Veille des procédés nouveaux

Filtres à fragments de coco pour le petit collectif - Premier Tech Eau et Environnement

Version 2

OBJECTIFS ET LIMITES DE L'ÉVALUATION

Figure 4. Vues du répartiteur installé sur la cuve du filtre (haut) et en amont pour une configuration multi-filtres (bas) (source PTEE)

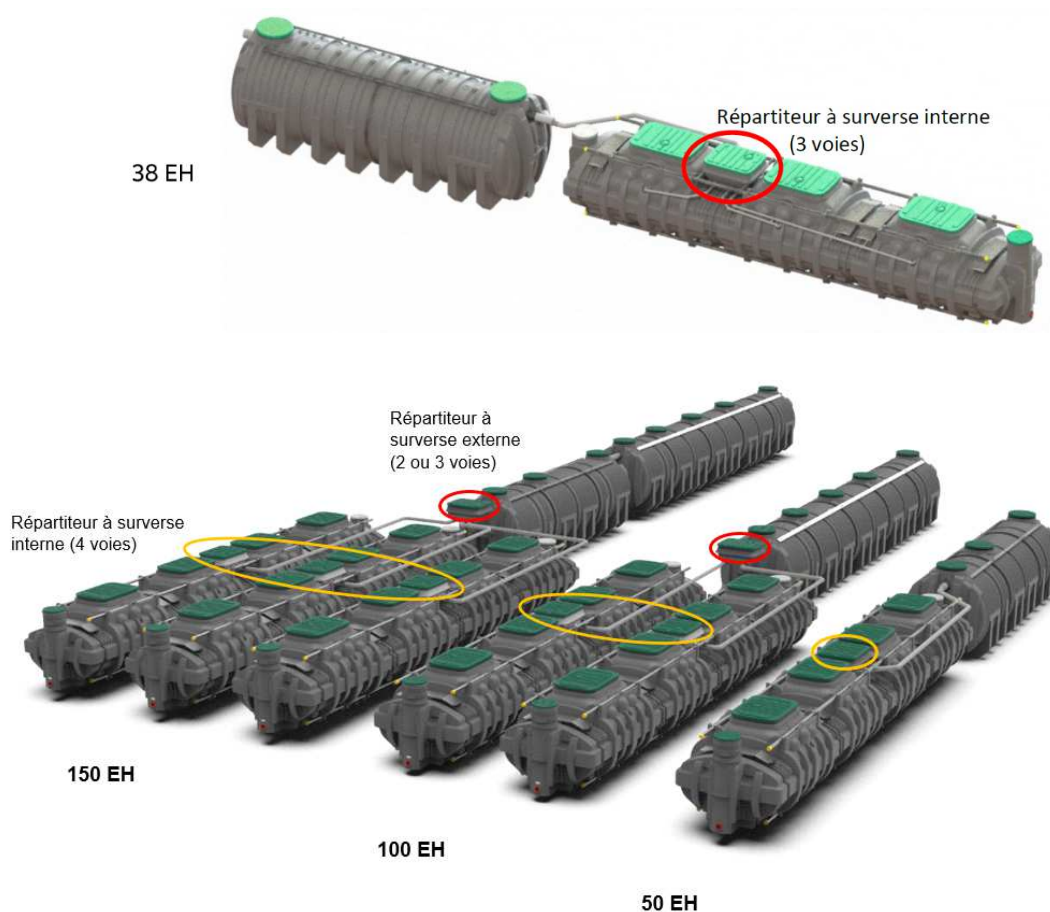
Le répartiteur peut être installé soit directement sur la cuve, soit sur un fond de fouille sur le sol pour les filières multiples, comme illustré en Figure 4. Pour les filières multiples avec répartiteur à surverse externe, chaque cuve conserve son répartiteur à surverse interne.
